# Enquête publique relative à l'aménagement et l'entretien de la Combe de la Raze pour la protection contre les crues et les inondations

Déclaration d'intérêt général  
Au titre de l'article L 211-7 du code de l'environnement

Maitre d'ouvrage : Syndicat Rivières des 4 Vallées  
Arrêté préfectoral n°38-2017-132-DDTSE-04 du 12 mai 2017  
Dossier TA E17000151/38

### Procès-verbal de synthèse

Figure 1-1 : Comparaison de la pluviométrie infra-journalière

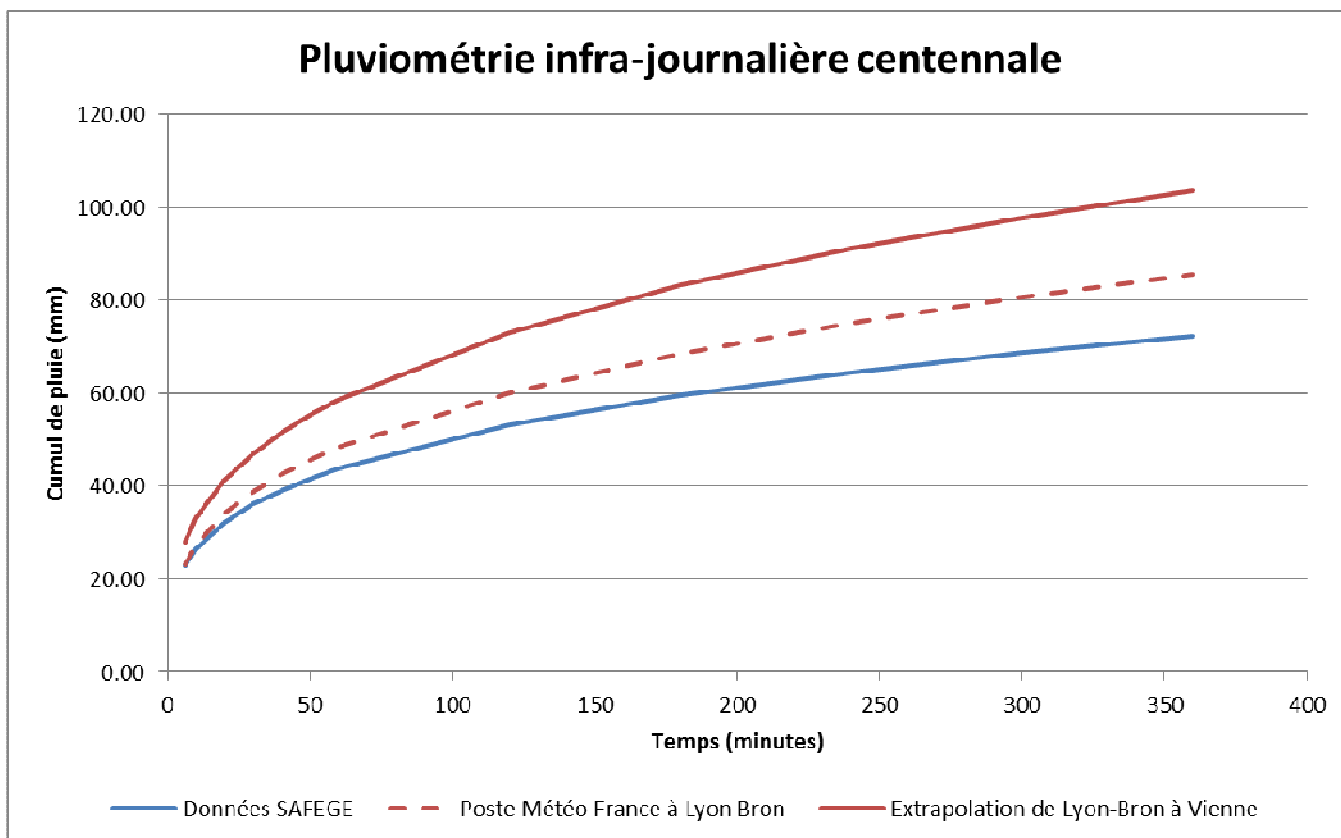
**Il semble donc évident que la pluviométrie utilisée lors de l'étude SAFEGE 2009 est manifestement ancienne, ce qui pourrait conduire à un sous dimensionnement des ouvrages et donc un niveau de protection contre les crues inférieur à ce qui est prévu.**

**Dans la perspective de dimensionner correctement les ouvrages, il nous paraît indispensable de mettre à jour la pluviométrie avec des données plus récentes et donc de retenir la pluviométrie infra-journalière extrapolée sur le poste de Vienne proposée dans le tableau 1-5.**

Figure 2-1 : Calcul du volume de rétention sur la combe de la Raze SAFEGE 2009

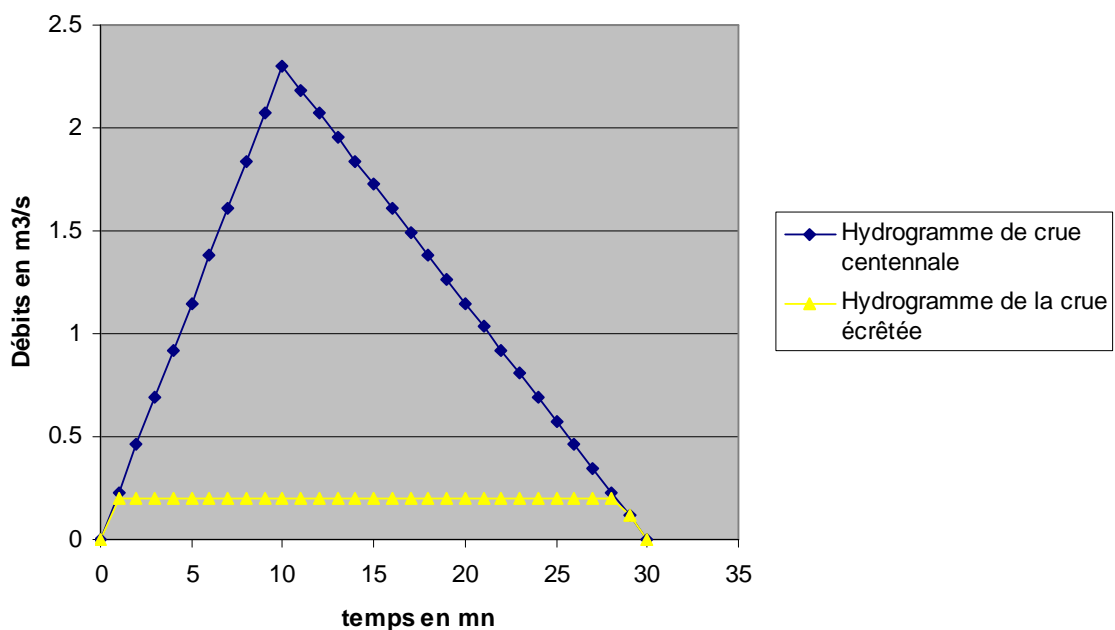
Le volume de rétention à placer en amont de la combe de la Raze a été dimensionné par SAFEGE selon la méthode de l'hydrogramme triangulaire ou méthode double triangle comme le montre la figure ci-dessous extraite du rapport d'étude de 2009.

Cette méthode considère une durée de montée de crue équivalente à une fois le temps de concentration et une durée de décrue équivalente à 2 fois le temps de concentration.
